Friedrich-Sponsel-Halle
 Stadt Erlangen
 Mindestsanierung
Variante 2
Wetterschutzdach
 V2.2 Schnitt A-1

Schnitt A-1

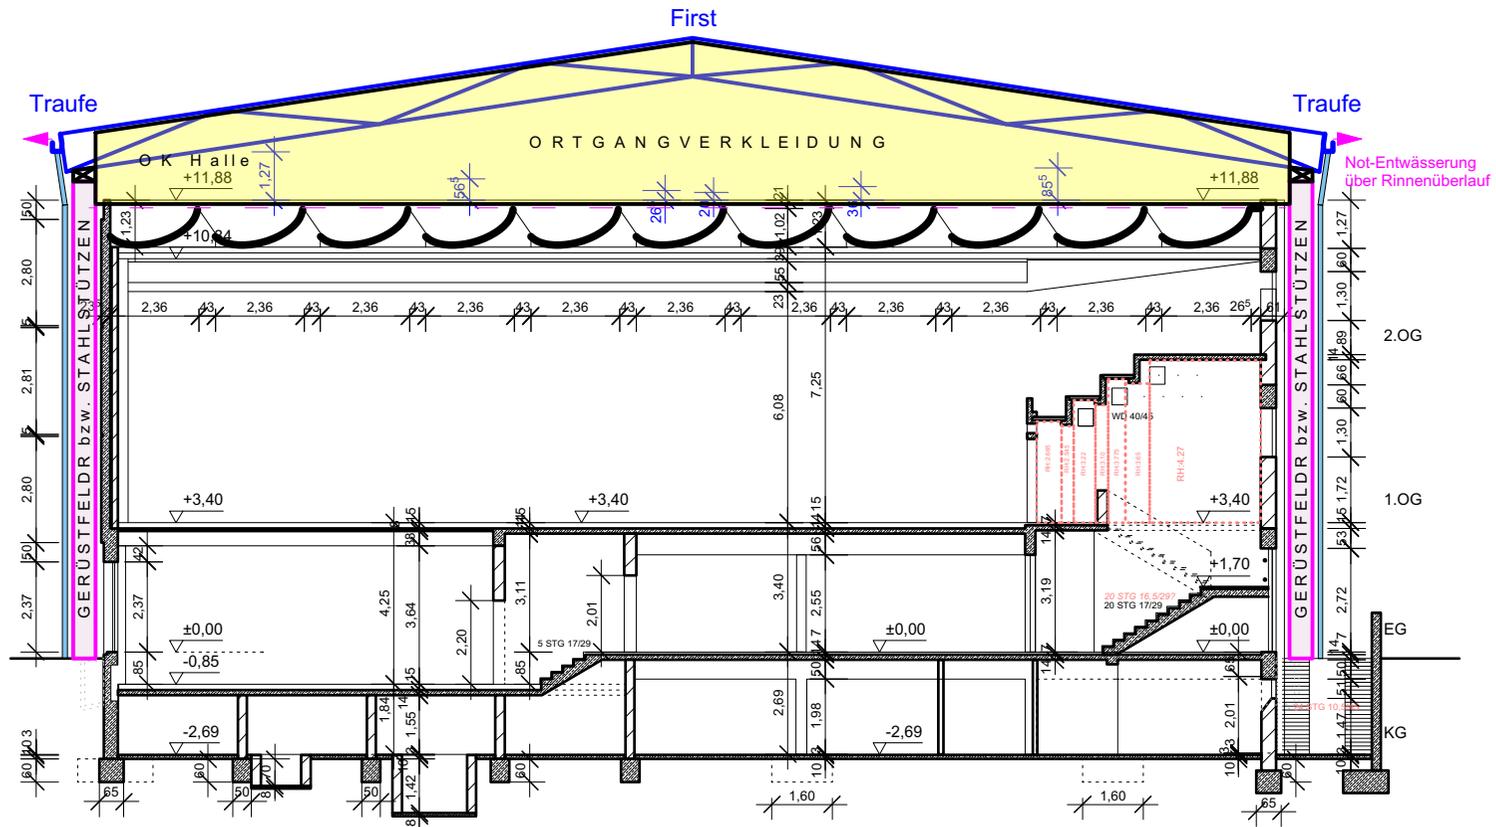
Entwässerung in zwei Richtungen notwendig!
